## 改善箇所説明図

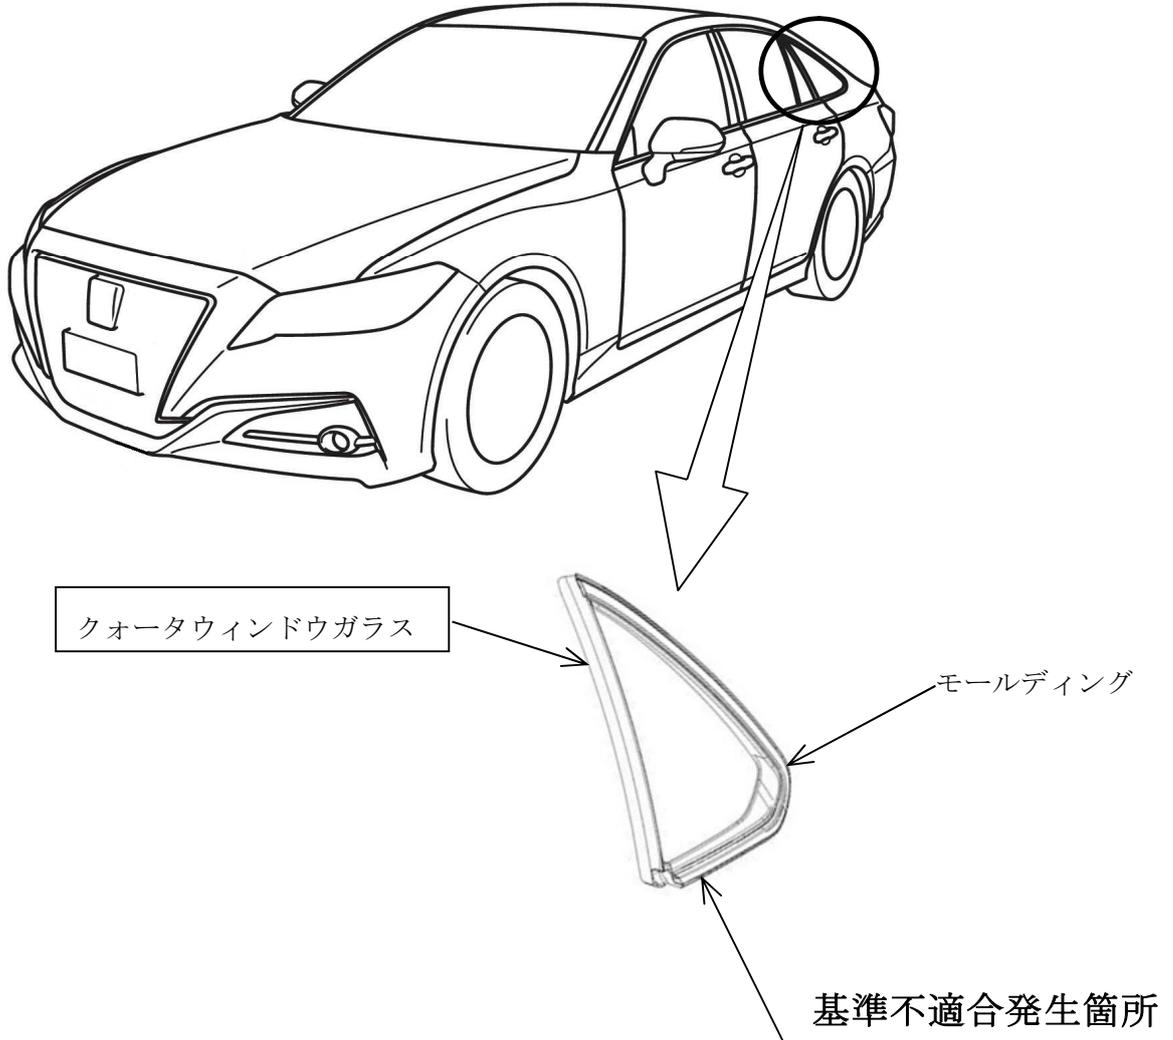
後席ドア後部に取付けているクォータウィンドウガラスのモールディングにおいて、成形条件が不適切なため、ガラスとの密着性が不十分なものがある。そのため、走行時の風圧等により接着が剥がれて異音が発生し、そのまま使用を続けると、最悪の場合、モールディングが脱落するおそれがある。

全車両、クォータウィンドウガラスを良品のモールディングを取付けたものに交換する。

識別：改善済車両には車台番号打刻のハイフンの上部に黄色ペイントを塗布する。
